# Riscontro alla richiesta di documentazione integrativa del MiC SS-PNRR

Progetto definitivo

Impianto agrivoltaico "F-CHORI"

Comune di Lentini (SR)

Figura 3 – Localizzazione del bene isolato "Masseria Pezza Grande" da Piano Paesistico della Provincia di Siracusa (a sinistra) e da ortofoto (a destra). In nero i limiti dell'intervento.

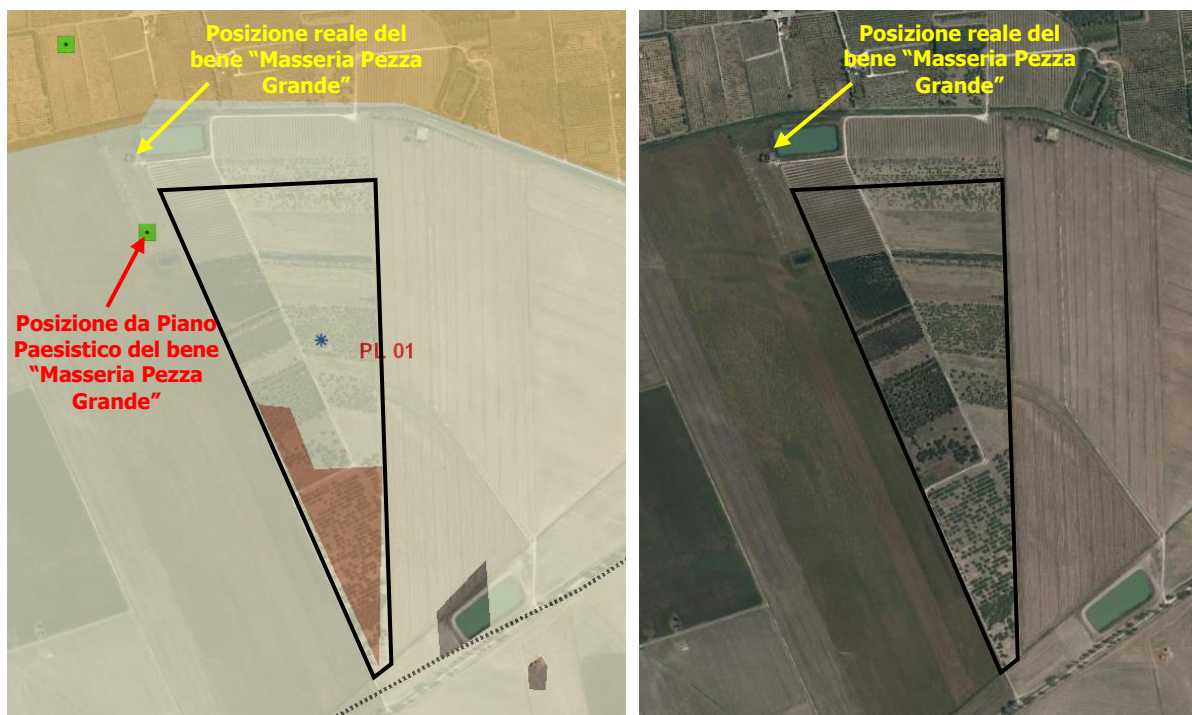
*Un approfondimento che chiarisca l'interferenza con il bene isolato denominato "Masseria Petra Grande" posto al limite dell'intervento di progetto;*

In merito si evidenzia inoltre che, nella sua reale collocazione, diversamente da quanto riportato dalle tavole del Piano Paesaggistico di Siracusa (cfr. elaborato n. 30.1 "Componenti del Paesaggio") e dal Sistema Informativo Territoriale Regionale (<http://www.sitr.regione.sicilia>), la posizione del bene risulta circa 140 m più a nord, tale da collocarlo così distante dell'area di impianto (90 m circa), e non in affiancamento al limite dell'intervento.

Figura 7 – Stralcio elaborato di progetto 131\_IT\_FTV\_F-CHORI\_PDF\_A\_CT\_131 a - Inquadramento su CTR ante e post operam su bacini idrografici.

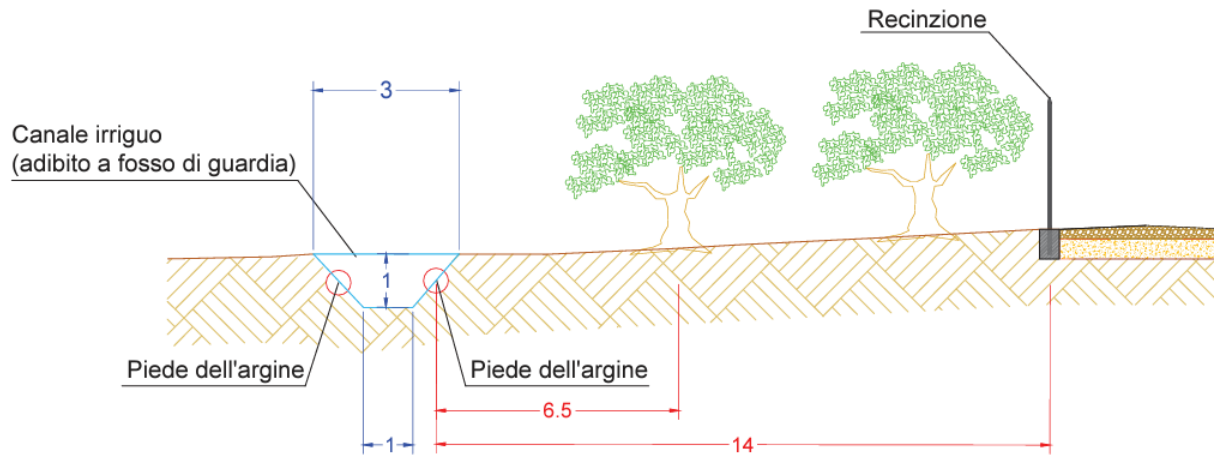
*In relazione al reticolo idrografico al confine con i sottocampi di progetto si richiede un approfondimento in relazione alla disposizione dei moduli fotovoltaici e le norme contenute nel PEARS 2030 approvato con D.G.R. n. 67 del 12/02/2022, in cui al cap. 6.2 del R.A.- Misure di mitigazione e compensazione degli effetti ambientali prescrive: "Salvaguardia delle aree anche di impluvio anche minori (rilevabili con CTR regionale) con fasce di rispetto dalle sponde di almeno 5÷10 metri per lato", nonché la compatibilità con quanto prescritto dalla pianificazione provinciale in riferimento all'art. 25 delle NTA*

Il Par. 6.2 del Rapporto Ambientale del PEARS 2030 individua, tra le misure di mitigazione e compensazione ambientale da prevedere in caso di costruzione di nuovi impianti FER, la "salvaguardia delle aree di impluvio anche minori (rilevabili sulla CTR regionale) con fasce di rispetto dalle sponde di almeno 5÷10 metri per lato".

Con specifico riferimento a quanto sopra richiamato, si confermano le misure già previste in progetto e rappresentate nell'elaborato 131\_IT\_FTV\_F-CHORI\_PDF\_A\_CT\_131 a - Inquadramento su CTR ante e post operam su bacini idrografici, che descrive le modalità di sistemazione dei canali e fossi presenti in prossimità dell'area di impianto. L'elaborato grafico rappresenta infatti la realizzazione di fossi di guardia con sezione trapezoidale lungo i canali non ancora provvisti, e l'adeguamento della sezione dei canali di quelli già esistenti.

Si evidenzia che lungo i fossi di guardia, è stato inoltre previsto l'inserimento di pali drenanti, in modo da favorire l'infiltrazione di volumi idrici negli strati sub-superficiali del terreno e garantire allo stesso tempo un adeguato smaltimento dei volumi meteorici verso il recapito finale.

Dalla lettura dell'elaborato emerge inoltre il rispetto della distanza - di almeno 10 m - della recinzione dell'impianto dai canali irrigui presenti.
